গোবাল স্পেশালাইজড গার্মেন্টস লিঃ ইউনিট০২ সাভার সোয়েটার লিঃ অরকিড সোয়েটার লিঃ গোবাল এক্সেসরিজ লিঃ

১২-১৩ পি-কালুরঘাট হেভী ইন্ডাস্ট্রিয়াল এলাকা,
চট্টগ্রাম
(২২.৩৮৩৭২উঃ, ৯১.৮৬৮৫২৬পূঃ)

২৮শে নভেম্বর ২০১৫

পর্যবেক্ষণসমূহ

পর্যবেক্ষণ : বাহিরের ইটের দেয়ালের উপাদানের পার্শ্বীয় স্থিতিশীলহীনতা

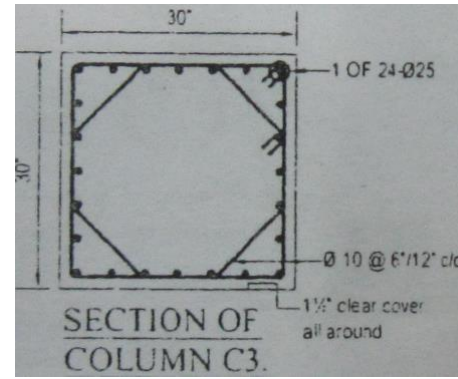
বাহিরের ইটের দেয়ালের স্থিতিশীলতার অভাব

বাহিরের ইটের দেয়ালের প্রাচীর অনিয়ন্ত্রিত, যা ফ্লোর হতে ছাদের উচ্চতার ৩.৬৭মি এর উপরে

বিষয় নং.	পর্যবেক্ষণ	প্রস্তাবিত কাজের পরিকল্পনা	প্রস্তাবিত সময়সীমা
৬	বাহিরের ইটের দেয়ালের স্থিতিশীলতার অভাব	বিভিৎ ইঞ্জিনিয়ারকে বাহিরের ইটের দেয়ালের স্থিতিশীলতা পরীক্ষা করতে হবে।	৬ সপ্তাহ
৭	বাহিরের ইটের দেয়ালের স্থিতিশীলতার অভাব	বাহিরের ইটের দেয়ালের স্থিতিশীলতা নিশ্চিত করার লক্ষ্যে পর্যাপ্ত মজবুতীকরণ করতে হবে।	৬ মাস
৮	স্টোরেজ এলাকার লোডিং নিয়ন্ত্রন ব্যবস্থার সাথে উল্লেখিত নকশা লোডের কোন সামঞ্জস্যতা নেই	বিভিৎ ইঞ্জিনিয়ারকে লোডিং উপযোগী করার জন্য স্টোরেজ এলাকার লোড এবং ফ্লোরের স্ট্রাকচারের ধারণক্ষমতা নির্ণয় করতে হবে	৬ সপ্তাহ
৯	স্টোরেজ এলাকার লোডিং নিয়ন্ত্রন ব্যবস্থার সাথে উল্লেখিত নকশা লোডের কোন সামঞ্জস্যতা নেই	প্ল্যাব স্ট্রাকচারের সর্বোচ্চ স্টোরেজ লোডিং উপযোগী করার জন্য লোডিং প্ল্যান প্রদান করতে হবে।	৬ মাস
১০	স্টোরেজ এলাকার লোডিং নিয়ন্ত্রন ব্যবস্থার সাথে উল্লেখিত নকশা লোডের কোন সামঞ্জস্যতা নেই	সকল স্টোরেজ এলাকায় নির্দিষ্টস্থানে সর্বোচ্চ স্টোরেজ লোডিং এর নির্দেশনা লাগাতে হবে।	৬ মাস
১১	কলামের রডের অসামঞ্জস্যতা	সঠিক সংখ্যা এবং কলামে ব্যবহৃত রডের ডায়ামিটার প্রদর্শনের জন্য রডের নকশা হালনাগাদ করতে হবে।	৬ মাস

স্টোরেজ এলাকার লোডিং নিয়ন্ত্রন নির্দেশনার সাথে নকশায় উল্লেখ্য নকশা লোড অসামঞ্জস্যপূর্ণ

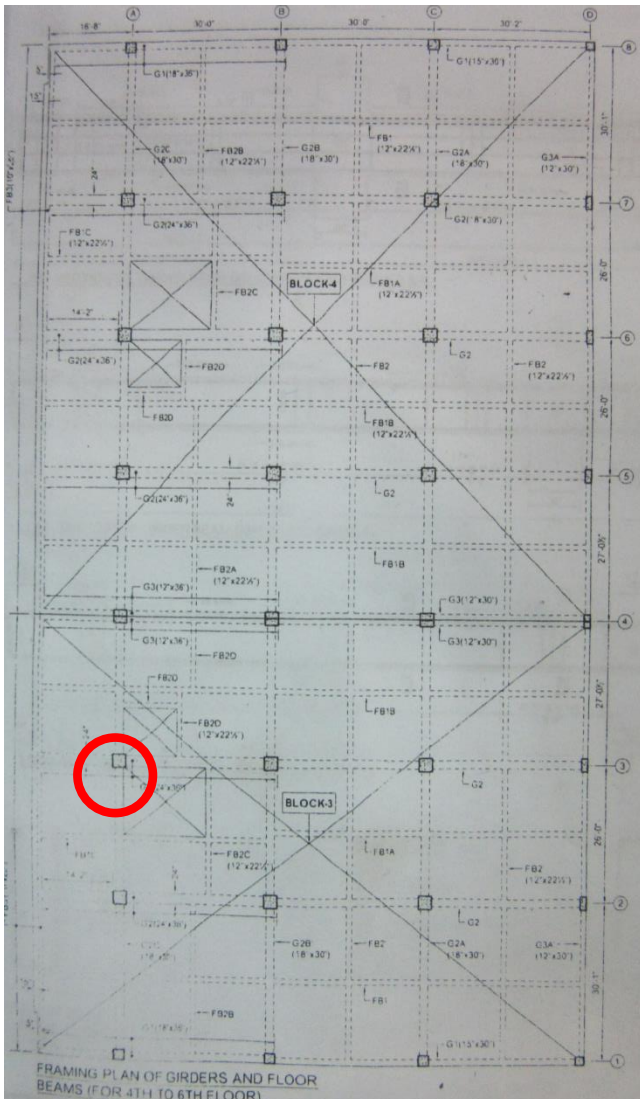
স্টোরেজ এলাকার লোডিং নিয়ন্ত্রন ব্যবস্থার সাথে উল্লেখিত নকশা
লোডের কোন সামঞ্জস্যতা নেই

একাধিক স্টোরেজ এলাকার প্রবেশপথের নির্দেশনা অনুযায়ী উক্ত এলাকার সর্বোচ্চ অনুমোদিত লোড ৮০পি এস এফ ।
স্ট্রাকচারাল নকশায় উল্লেখ অনুযায়ী সকল ফ্লোরের সকল এলাকার লোড ৬০পি এস এফ
